2019년도 문화재위원회

제9차 사적분과위원회 회의록

1. 장수 동촌리 고분군 사적 지정

□ 문화재 지정구역

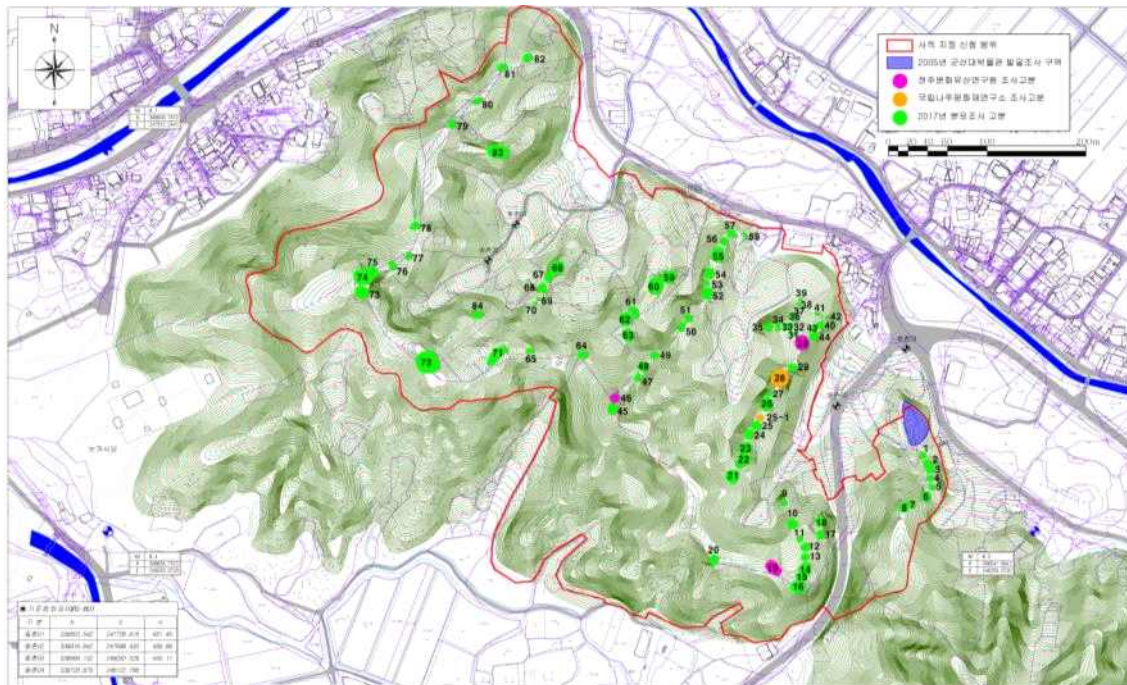
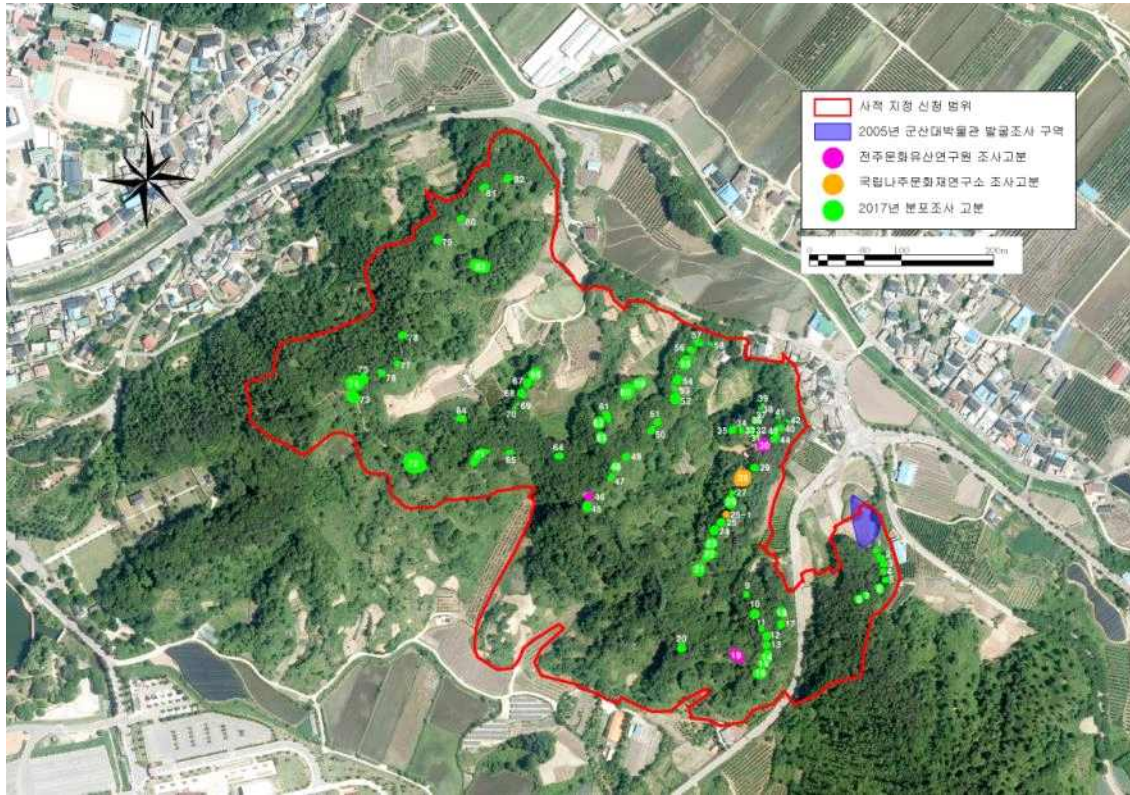
- 현재 사적으로 지정 신청한 안은 범위가 너무 무작위적으로 되어 있음. 따라서 고분군 전체를 보존하기 위하여 동촌리 고분군 83기 전체를 포함할 수 있도록 확대하는 것이 좋을 것으로 생각됨.
- 고분군 정비방향을 고려하여 도로와 유적과의 관계를 형성할 수 있도록 범위를 설정하는 것이 바람직함.

7. 문화재 보존 영향 행위기준(안)

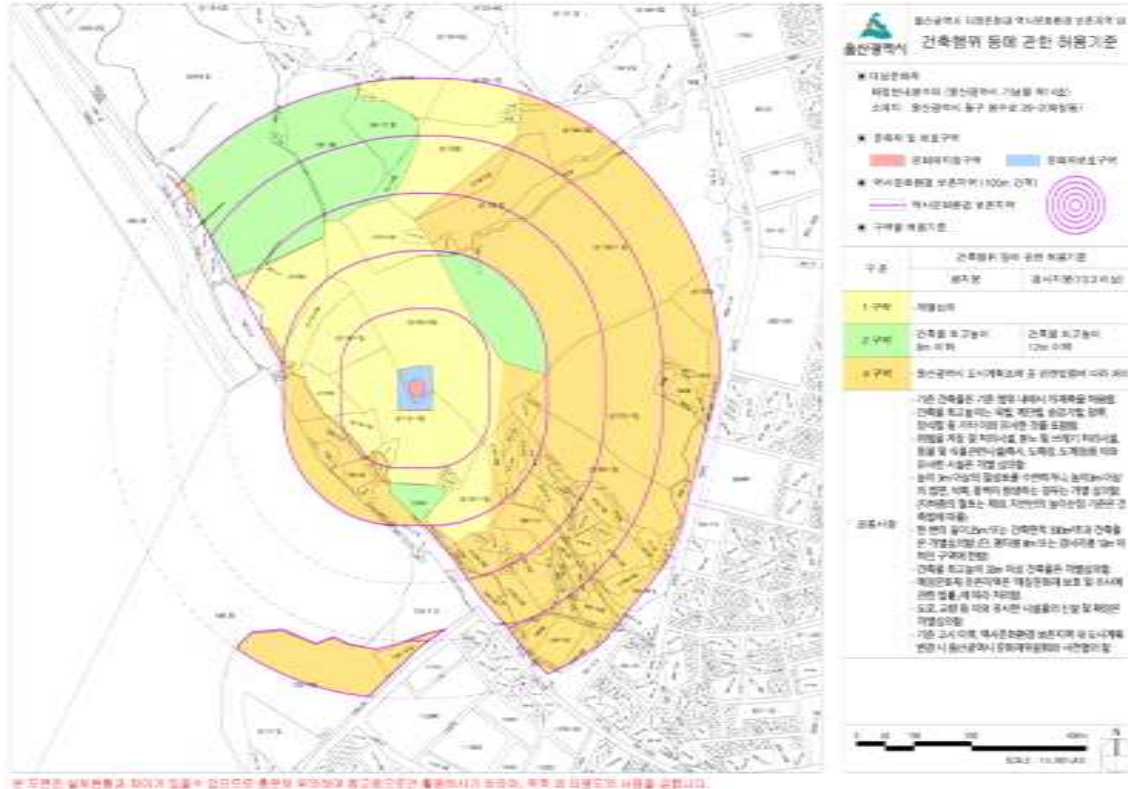
■ 검토의견 : 연결되는 봉수의 방향을 고려한 경관고려가 필요함.

○ 목면시배유지 지정구역 및 보호구역 조정 안

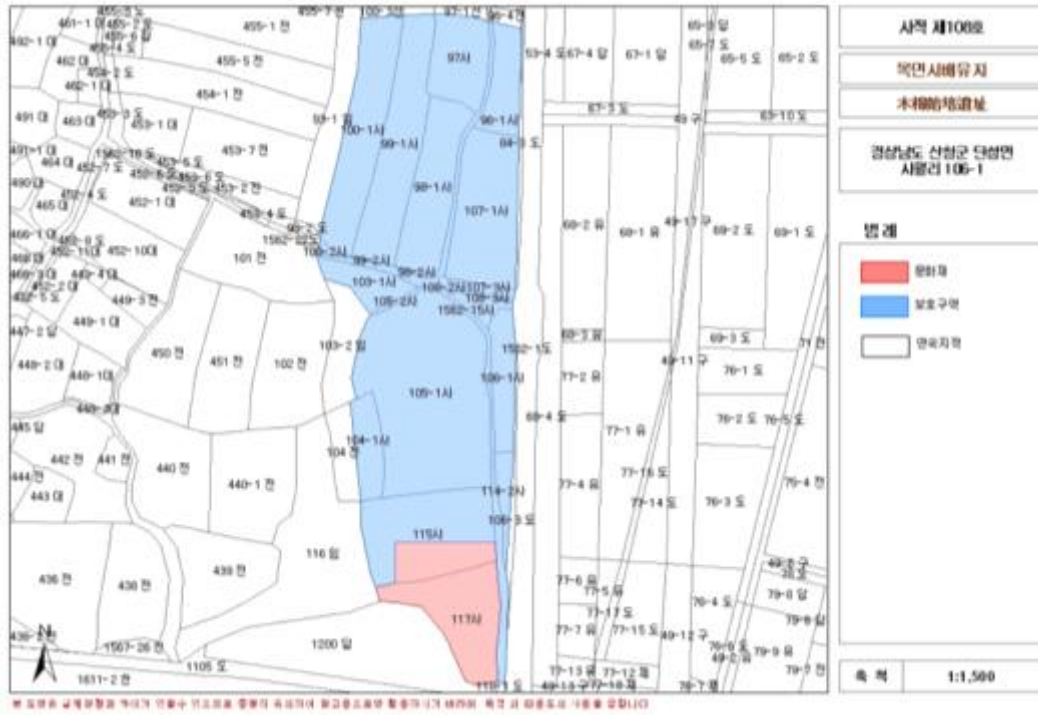
- 동 문화재는 당초 역사적·상징적 의미에서 사적으로 지정되었고, 평가자문단의 의견을 참고하여 문화재의 효율적인 관리를 위해 현재의 관리상황에 맞게 현 도로부지(사월리 106-3번지 30㎡, 1562-1번지 279㎡)는 문화재 보호구역에서 제외하며, 산청군이 경내 및 주변의 지목을 ‘사적지’로 변경(2004년)한 점을 고려하여 현 효자각(효자비)이 위치한 구역(사월리 115번지 남쪽 일부, 447㎡)과 현 목면재배지구역(사월리 117번지, 1,031㎡)은 문화재구역(지정구역)으로 지정하고 그 외 담장 경내 및 주차장 등 ‘사적지’ 지목 구역은 보호구역으로 지정하는 것이 바람직하다고 판단됨.

7. 문화재 보존 영향 행위기준(안)

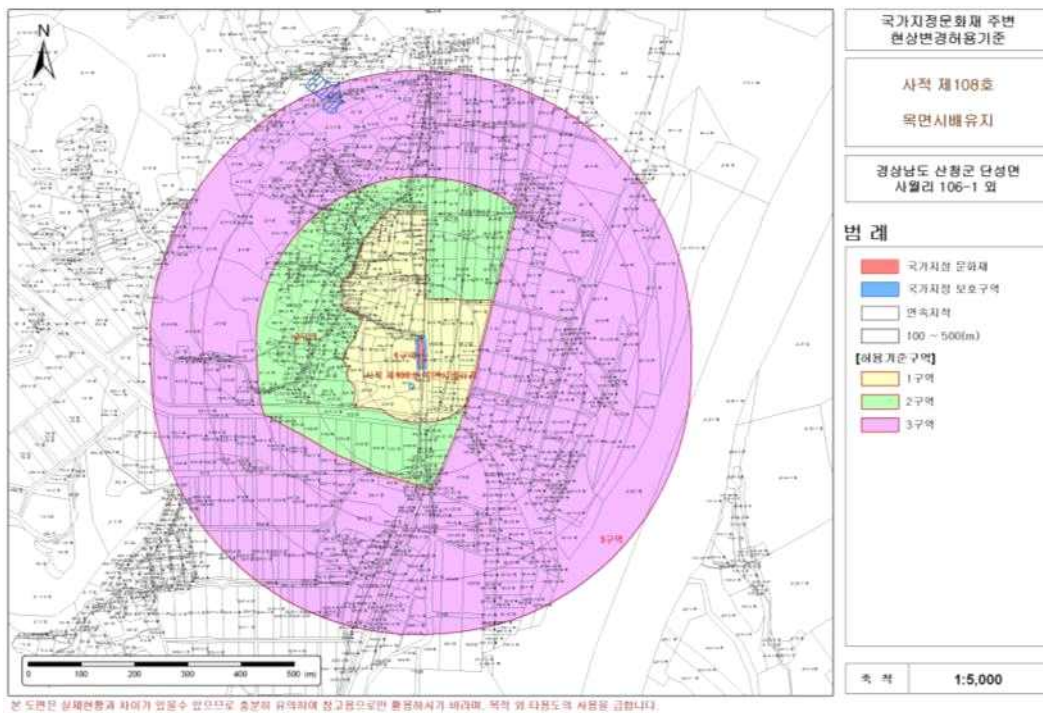
■ 검토의견 : 5대 경관지표에 의한 허용기준 재조정이 필요함.
